INFORME TÉCNICO DE FISCALIZACIÓN AMBIENTAL

Examen de información

PLANTA DE COMBUSTIBLES CONCÓN

DFZ-2022-3127-V-PPDA

Figura 1

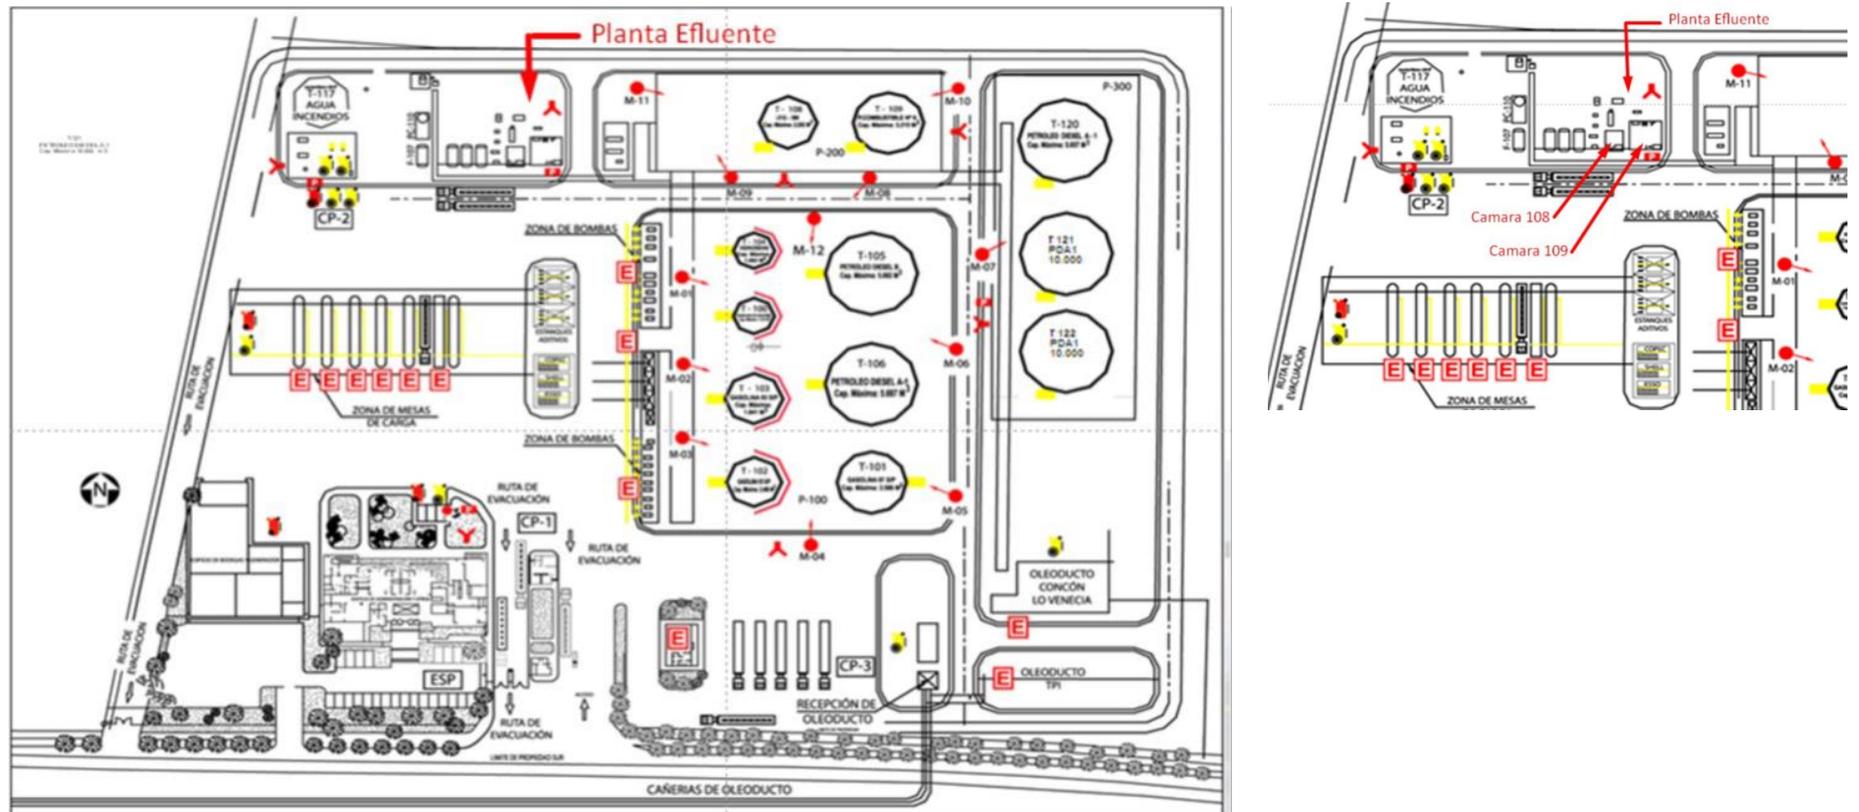
- Layout del establecimiento:** El titular adjuntó el layout del establecimiento, en donde indica la ubicación de la planta de tratamiento de efluentes (Figura 1). También se hizo entrega de registros fotográficos de los componentes de dicha planta (Figuras 2 a 7). Respecto a las

Figura 8

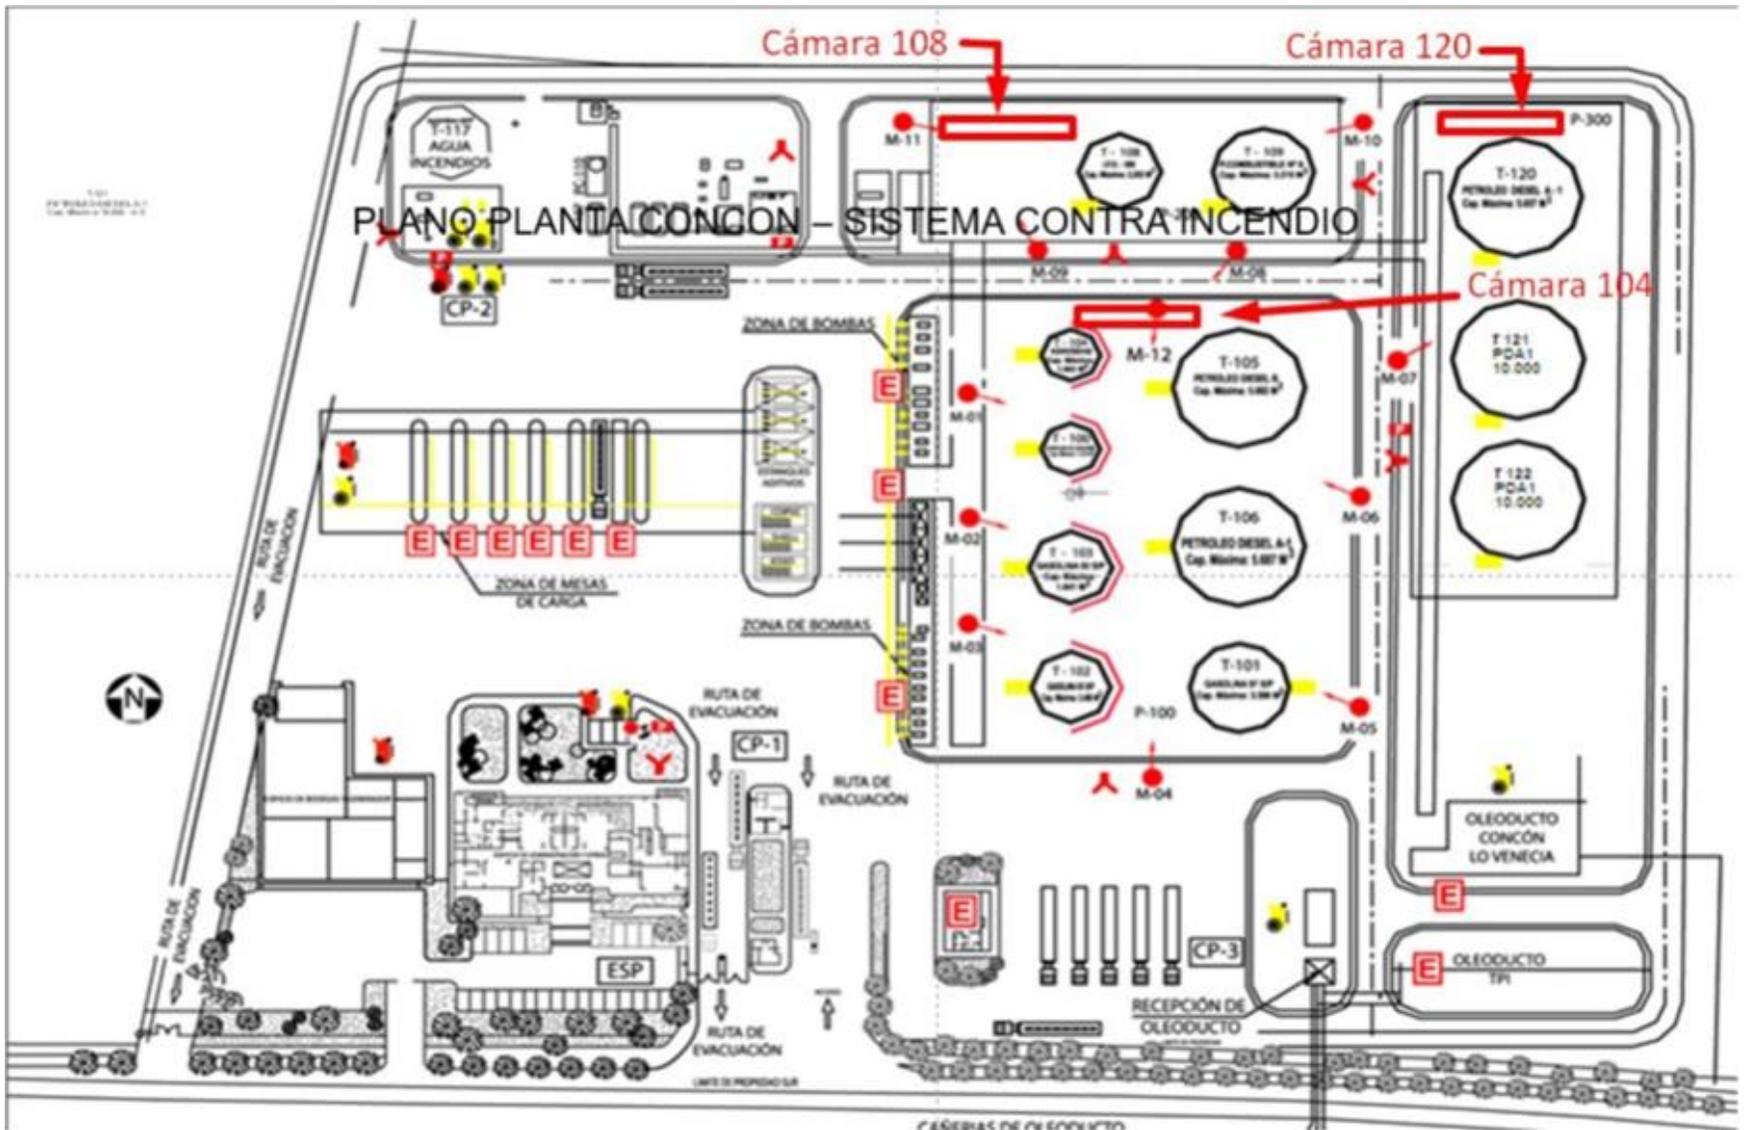
Según señala el titular, “estas cámaras API no generan emisión puesto que solo reciben aguas lluvias de la zona de pretilas, las cuales no poseen trazas de hidrocarburos. De este modo, es que en dichas cámaras no se efectúa tratamiento alguno de efluentes”. No obstante, dichas aguas lluvias podrían contener trazas de hidrocarburos, tal como lo señala la RCA 378/2001, en el considerando 4.3.14 “Tratamiento de Aguas Servidas y Efluentes Líquidos”. Por lo tanto, lo anterior deberá regularizarse ante la Seremi de Medio Ambiente.

cámaras API N°104, N°108 y N°120, se indica su ubicación dentro del layout del establecimiento (Figuras 8 y 9) y se proporcionó registros fotográficos de éstas (Figuras 10 a 12).
